西谷浄水場再整備事業（排水処理施設）

第4回質問に対する回答書

令和2年8月

横浜市水道局

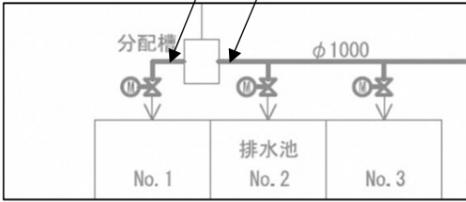
項目	水量	時間間隔																			
ろ過池の洗浄	800m ³ /回	45分に1回																			
粒状活性炭処理施設の洗浄	500m ³ /回	45分に1回																			
その他作業用水（水質計器他）	100m ³ /時	常時																			
30	要求水準書 (案) 修正案	浄水処理施設の試運転排水	12	第2	3	(3)		「本施設で受け入れる浄水処理施設などからの排水水等」として「浄水処理施設及び新設対象施設の試運転排水等」とありますが、令和9年度以降、試運転排水量は、浄水処理施設の排水量と併せて、下記以下という理解で設計してよろしいでしょうか。	そのとおりです。												
								ア 水質悪化時の洗浄条件（水量及び時間間隔）（最大値）													
								<table border="1"> <thead> <tr> <th>項目</th> <th>水量</th> <th>時間間隔</th> </tr> </thead> <tbody> <tr> <td>ろ過池の洗浄</td> <td>800m³/回</td> <td>45分に1回</td> </tr> <tr> <td>粒状活性炭処理施設の洗浄</td> <td>500m³/回</td> <td>45分に1回</td> </tr> <tr> <td>その他作業用水（水質計器他）</td> <td>100m³/時</td> <td>常時</td> </tr> </tbody> </table>	項目	水量	時間間隔	ろ過池の洗浄	800m ³ /回	45分に1回	粒状活性炭処理施設の洗浄	500m ³ /回	45分に1回	その他作業用水（水質計器他）	100m ³ /時	常時	
項目	水量	時間間隔																			
ろ過池の洗浄	800m ³ /回	45分に1回																			
粒状活性炭処理施設の洗浄	500m ³ /回	45分に1回
